Nr sprawy: ZP.312.3.2024

Dotyczy: postępowania o udzielenie zamówienia publicznego prowadzonego w trybie przetargu nieograniczonego na podstawie art. 132 ustawy z dnia 11 września 2019 r. – Prawo zamówień publicznych na wykonanie robót budowlanych związanych z realizacją zadania pn. Modernizacja dziedzińców Zamku Książąt Pomorskich w Szczecinie w formule „wybuduj”.

ODPOWIEDZI NA PYTANIA DO TREŚCI SPECYFIKACJI WARUNKÓW ZAMÓWIENIA

Rys. 1

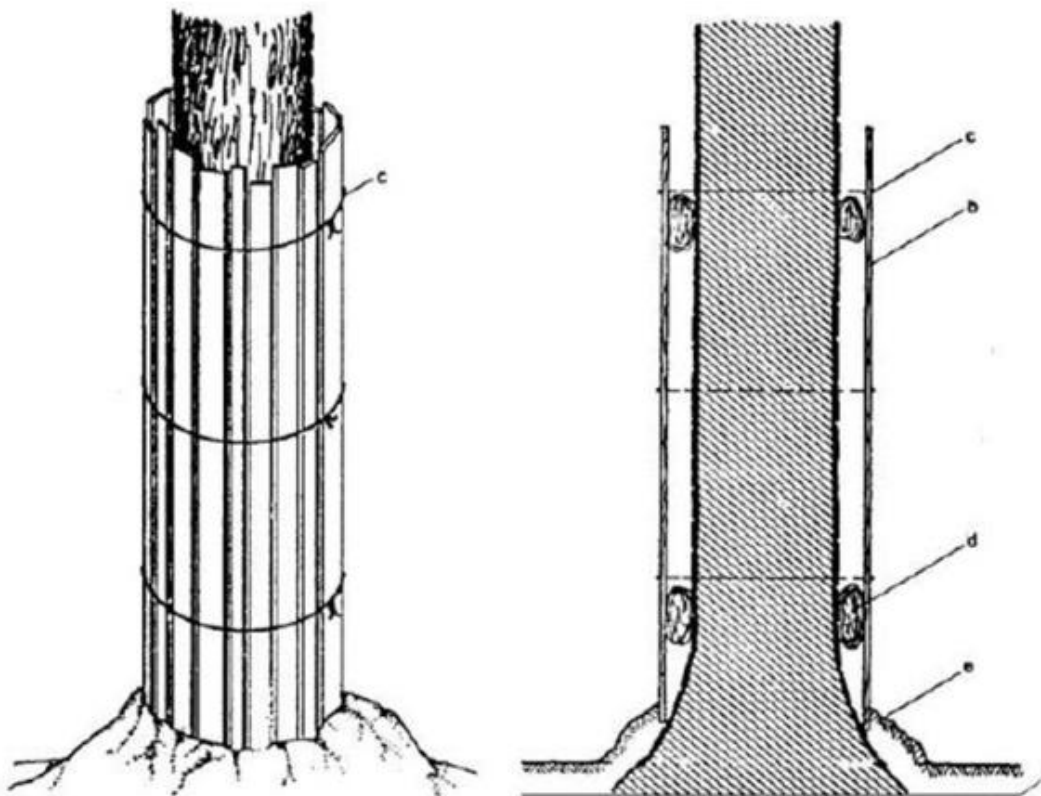
Załącznik nr 4 do SWZ nie wymienia w swoim zakresie robót związanych z zielenią i z zabezpieczeniem istniejącego drzewostanu przed uszkodzeniem na czas prowadzenia robót. Roboty te są zawarte w dokumentacji projektowej. Czy są one przedmiotem zamówienia? Proszę w wyjaśnienie i zamieszczenie stosownej dokumentacji.

Zabezpieczenie drzewostanu należy wykonać zgodnie z dokumentacją projektową część 1.1 PZT.

6.3.1. Zabezpieczenie drzew na budowie

Podczas wykonywania robót budowlanych należy wykluczyć zagrożenie bezpieczeństwa ludzi i mienia oraz drzew adaptowanych. Teren robót powinien być zabezpieczony.

Na czas wykonywania robót, w celu uniknięcia uszkodzeń mechanicznych części podziemnych i nadziemnych oraz uduszenia korzeni należy zabezpieczyć je w odpowiedni sposób.

Przykład prawidłowego oszalowania pni drzew: a) poziom gruntu b) oszalowanie z desek c) drut lub opaska mocująca deski do pnia d) juta, przepołowiona opona/rura e) warstwa niealkalizującego kruszywa grubości 20 cm (Chachulski Z. 2000)
